PREFEITURA MUNICIPAL DE ROSÁRIO DO SUL ESTADO DO RIO GRANDE DO SUL – BRASIL SECRETARIA MUNICIPAL DE OBRAS, VIAÇÃO, TRÂNSITO E TRANSPORTE DEPARTAMENTO DE ENGENHARIA

CRECHE PRÉ ESCOLA - FNDE - TIPO 2	
Endereço: Rua Olavo Bilac - Bairro João Nunes da Silva	
Responsável Técnico: Proprietário	
Gleber Clairton Severo Machado CAU: A29825-5 CPF: 610.410.170-49	
Marcos Paulo Silva da Luz Prefeito Municipal de Rosário do Sul	
PROGRAMA PROINFÂNCIA - PROJETO TIPO 2	
PROJETO DE ESTRUTURA	
COORDENAÇÃO CGEST - Coordenação Geral de Infraestrutura Educacional	ESTRUTURA METÁLICA PLANTA DE COBERTURA - CALHAS BLOCO A, BLOCO B E BLOCO C
REVISÃO R.00 R.01 R.02	ESCALA 1/75 DATA EMISSÃO JANEIRO/2017
FORMATO A1 (594x841)	PRANCHA 05/10

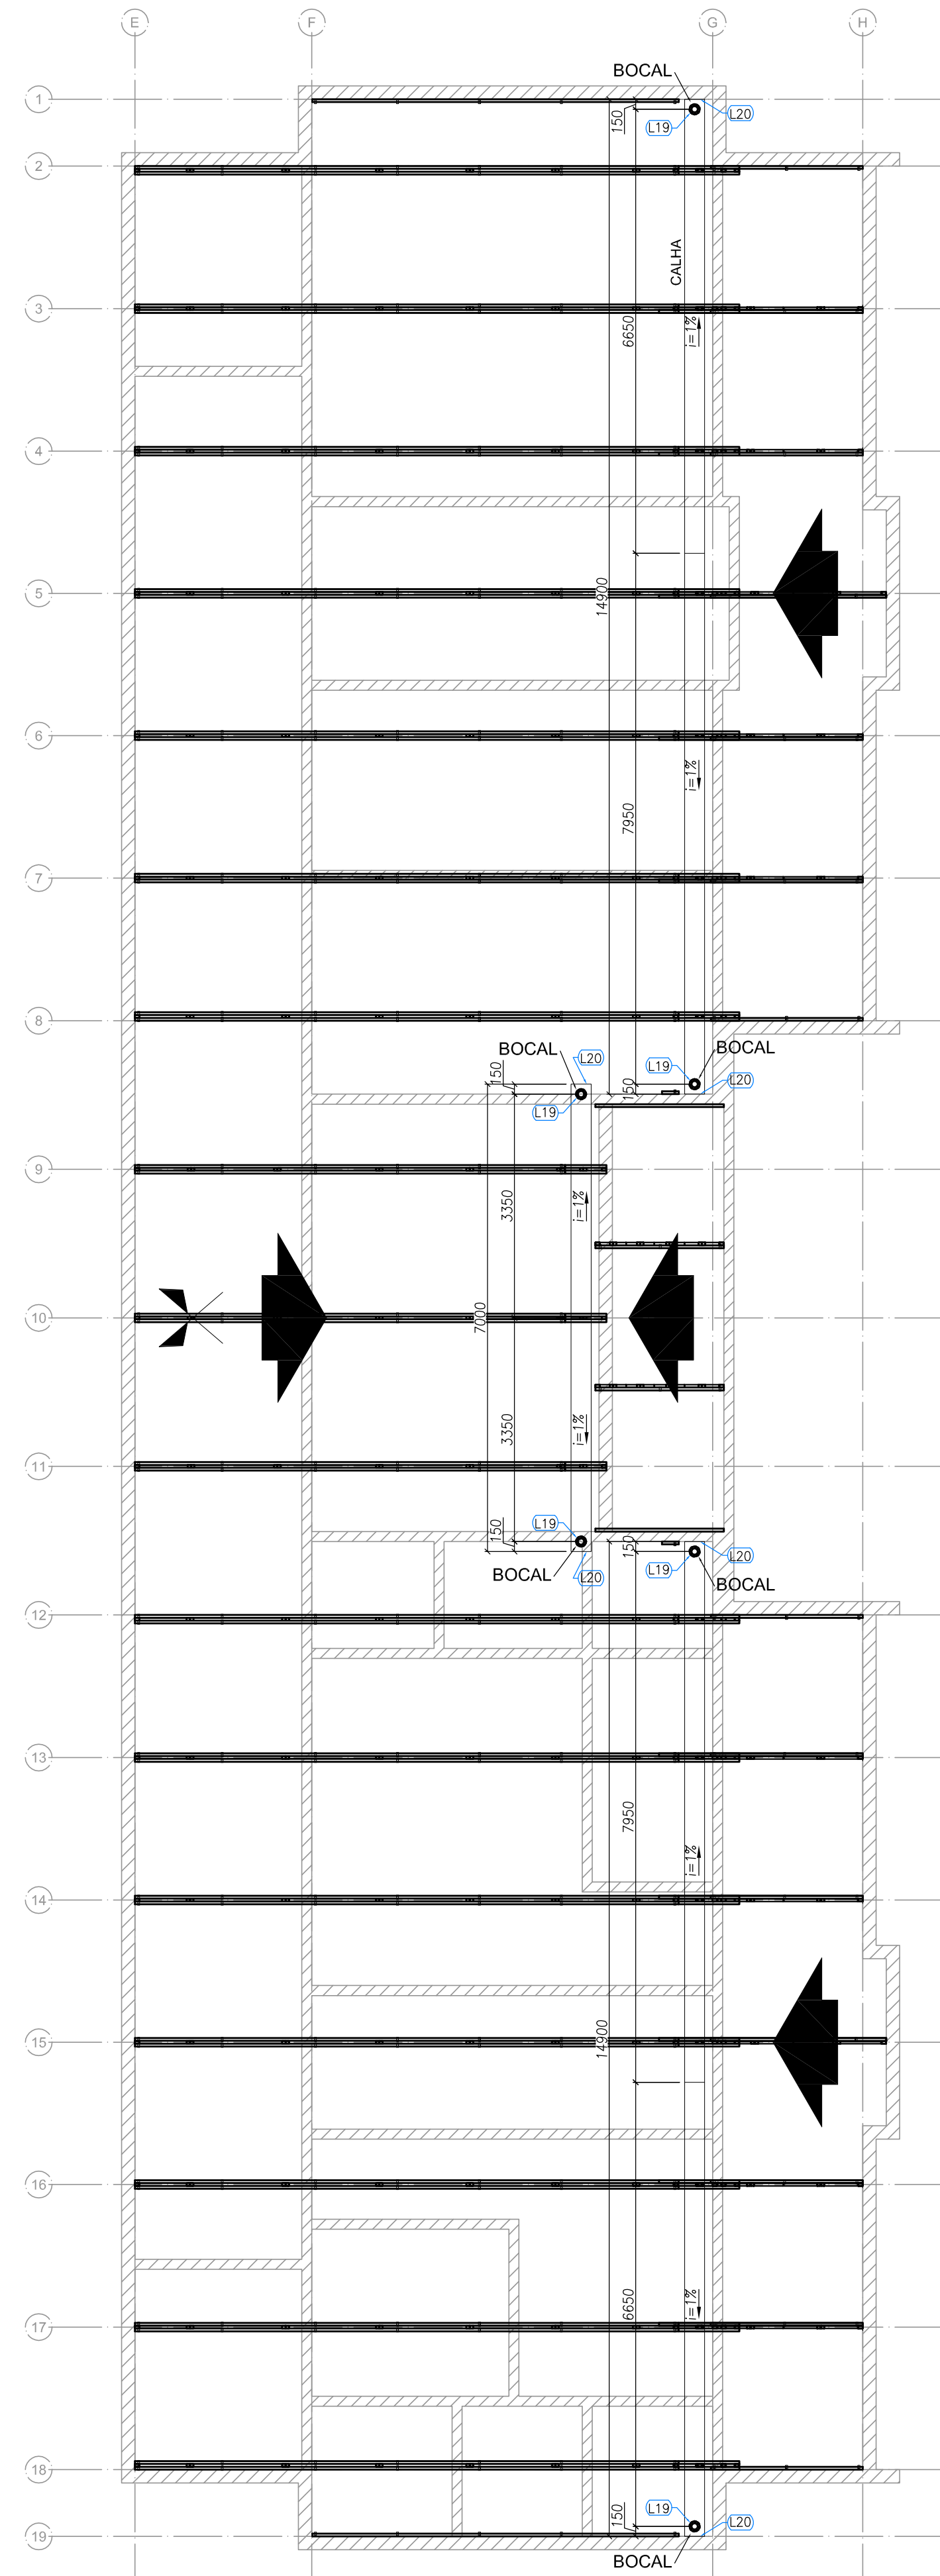
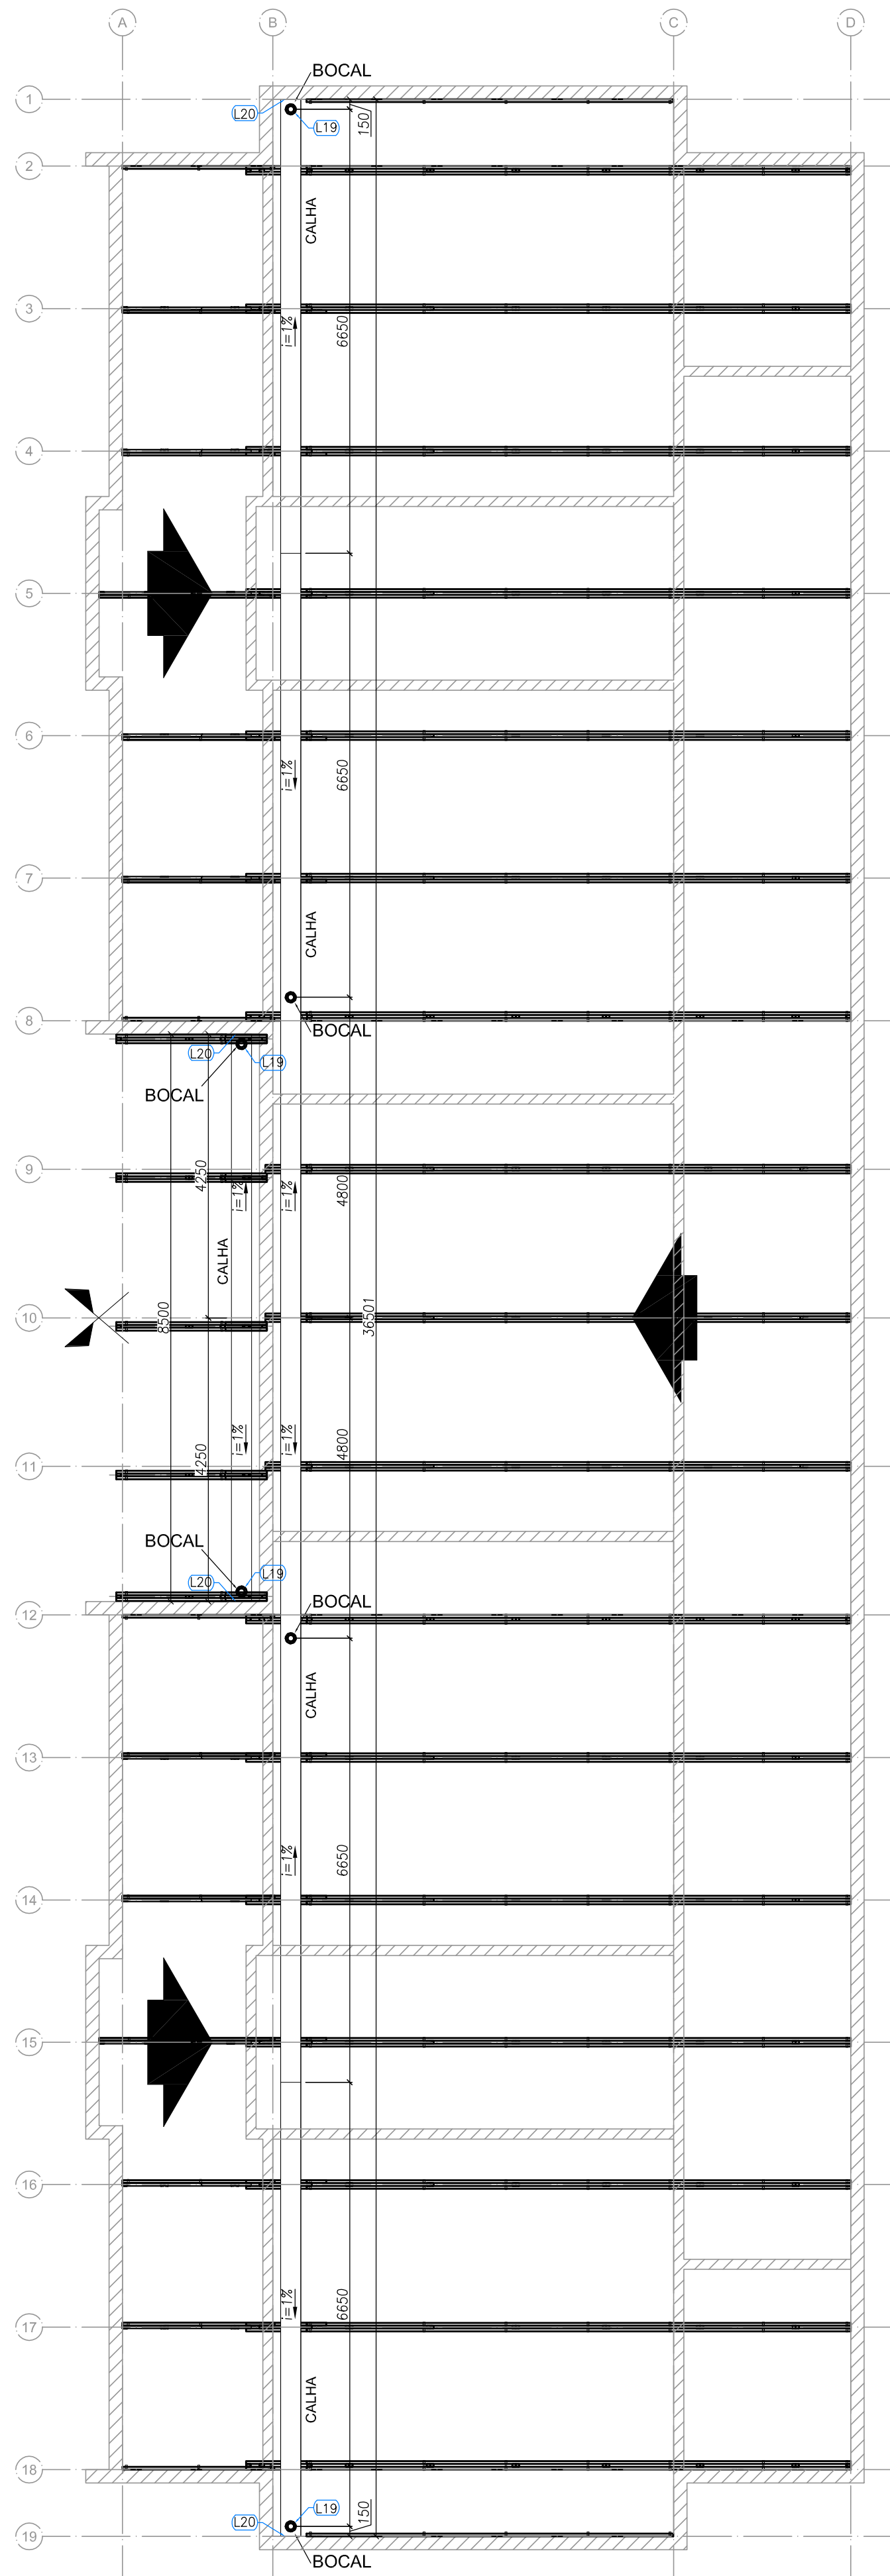
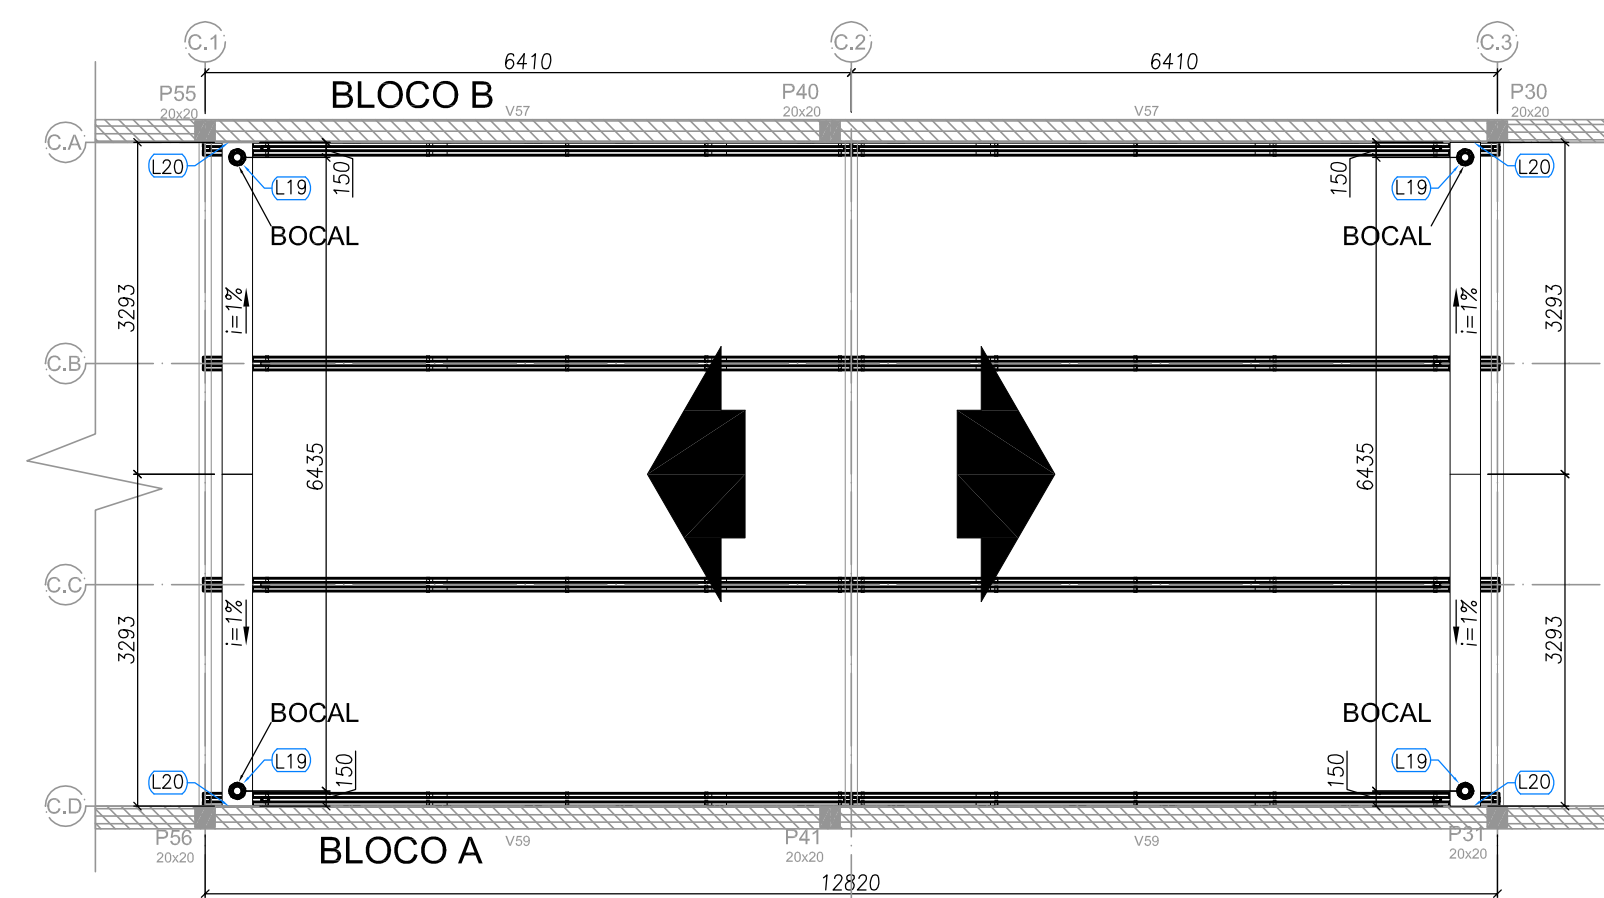
02	JANEIRO/ 2017	Atendimento à NBR 9050/ 2015; Alteração: quadro de áreas, sanitários infantis 1 e 2, altura da platibanda, mobiliário e equipamento, altura da cerâmica nos sanitários, cor dos portões dos solários e altura da porta PA4; Acréscimo das duchas higiênicas e escaninhos pré-escola. Retirada da chapa de aço abaixo da platibanda.
01	AGOSTO/ 2016	Alteração paredes - shaft para tubulação hidráulica e detalhamento; alteração da altura da platibanda; Correção Blocos: B34, B36; Sapatas: S34, S36; Pilares: P33, P45, P57; Vigas nível 310: V22, V56, V75; Supressão: Viga nível 310: V72.
Nº	DATA	DESCRIÇÃO
